## Seminario Nazionale per l'approfondimento degli aspetti tecnici relativi al Deposito Nazionale e Parco Tecnologico (ex art. 27, co. 4 D.lgs. n. 31/2010 e ss.mm.ii.)

Corrado E. Cigolini

Delegato dal Comitato per la Salvaguardia  
del Territorio Chivassese-Canavesano

# La Pressione Ambientale sull'Area A-10 e la sua inclusione nella "Buffer Zone" di sicurezza della Città Metropolitana di Torino (CE12 soddisfatto)

# Analisi geofisiche, resistività, acquiferi e neotettonica

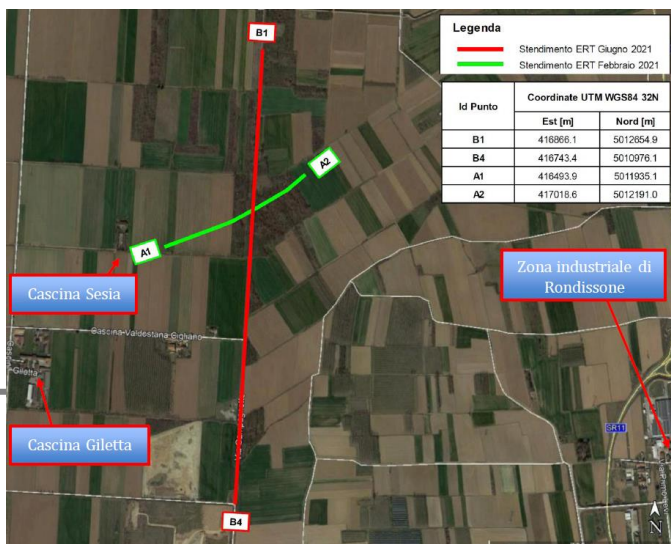
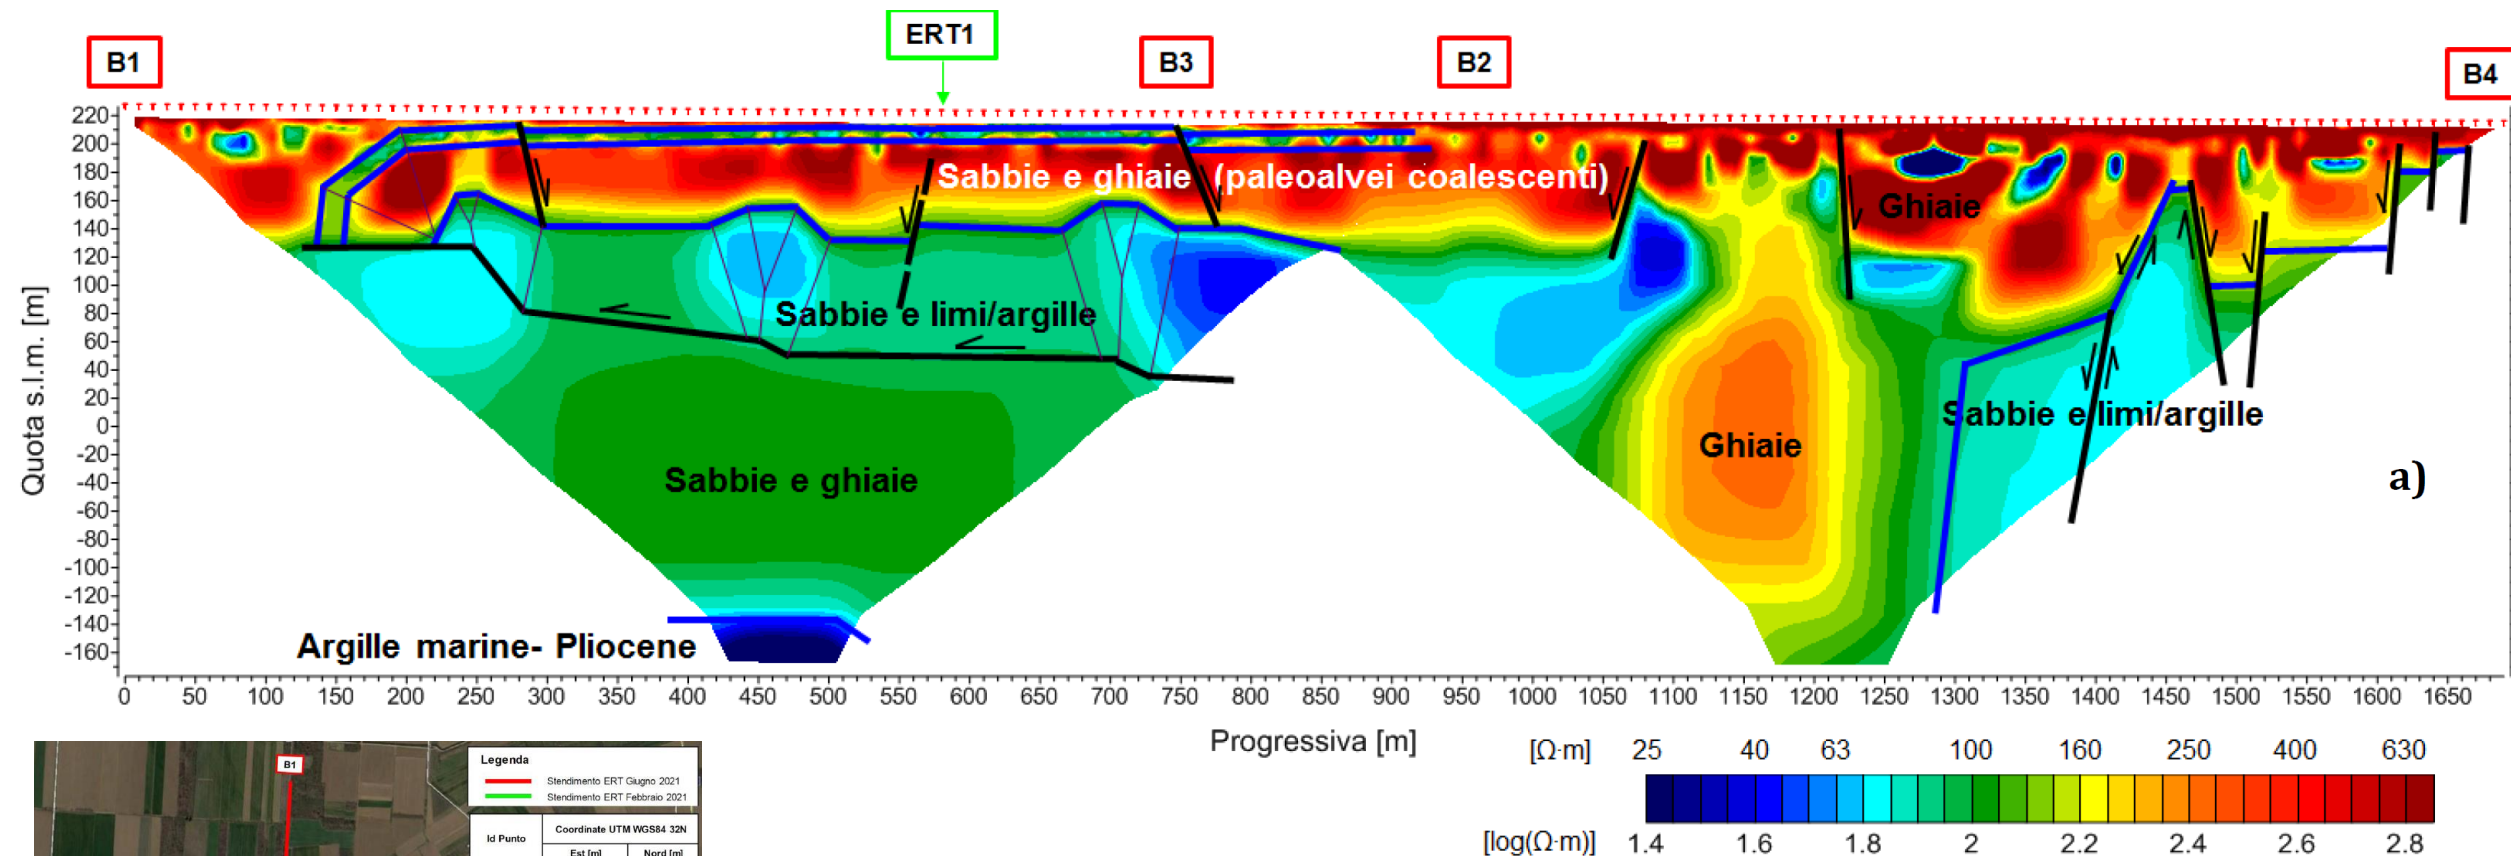
**Dati acquisiti da Techgea s.r.l. per il Comune di Mazzè.** Le misure dei valori di resistività elettrica sono stati acquisiti con un georesistivimetro Syscal Pro (Iris Instruments) a 96 canali: gli stendimenti eseguiti hanno previsto il posizionamento di elettrodi in acciaio con interasse 10 m, collegati allo strumento tramite cavi multipolari. Tale spaziatura degli elettrodi permette di indagare da circa 7 m di profondità da piano campagna.

**Le Osservazione prodotte dai Comuni di Mazzè e Rondissone dimostrano che l'Area TO-10 soddisfa ben 9 dei 15 di esclusione contemplati dalla CNAPI.** In particolare, le analisi geofisiche e di terreno confermano che l'area TO-10 risulta estremamente vulnerabile dal punto di vista idrogeologico, oltre ad essere interessata da una tettonica attiva che ha interessato i terreni Pleistocenici e Olocenici (e.g. Valle della Motta).

Figura 3: Carta del campo di moto dell'acquifero libero – (Figure 3: Water table aquifer Map)

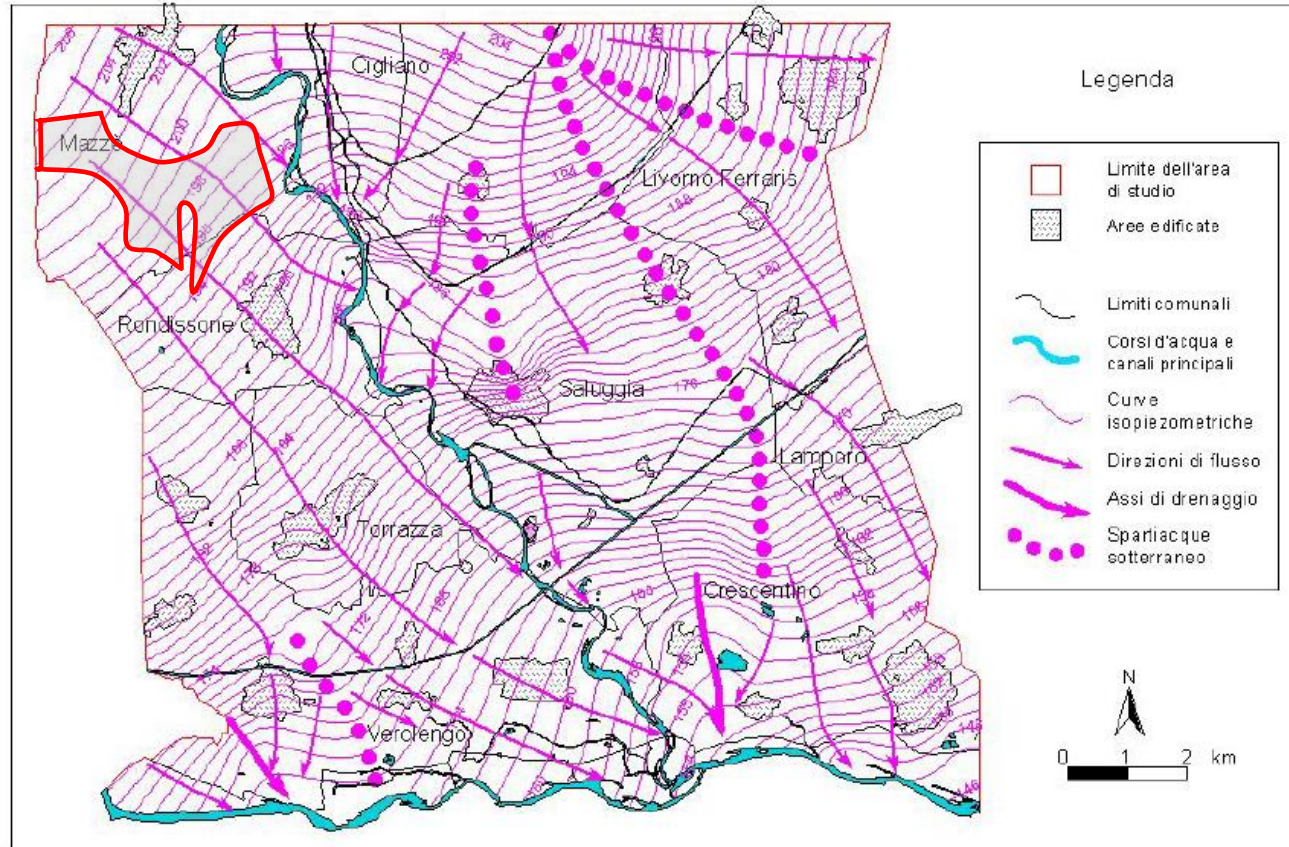
In uno studio del Politecnico di Torino e Sogin SPA l'area viene classificata a vulnerabilità elevata

Paradossalmente l'esistenza di questa tipologia di terreni e la loro vulnerabilità idrogeologica erano ormai da anni a perfetta conoscenza di Sogin SPA: in una pubblicazione, effettuata in collaborazione con il Politecnico di Torino, avente titolo “Studio della Vulnerabilità dell'acquifero libero superficiale nell'ambito della caratterizzazione ambientale di un sito nucleare” (Civita et al., 2005), veniva presentata la “Carta della Vulnerabilità intrinseca”, che includeva il sito TO-10 e le zone limitrofe.

**Risulta quindi inammissibile considerare l'area TO-10 come potenzialmente idonea in quanto soddisfa chiaramente il criterio CE12 oltre che i suddetti criteri. Tantomeno si capiscono le motivazioni per includere detto sito nella CNAPI, in quanto in fase di delocalizzazione dei siti di stoccaggio si passerebbe da Depositi localizzati in una zona a vulnerabilità “estremamente elevata” (Saluggia e Trino) ad un sito con vulnerabilità idrogeologica “elevata” (TO-10).”**
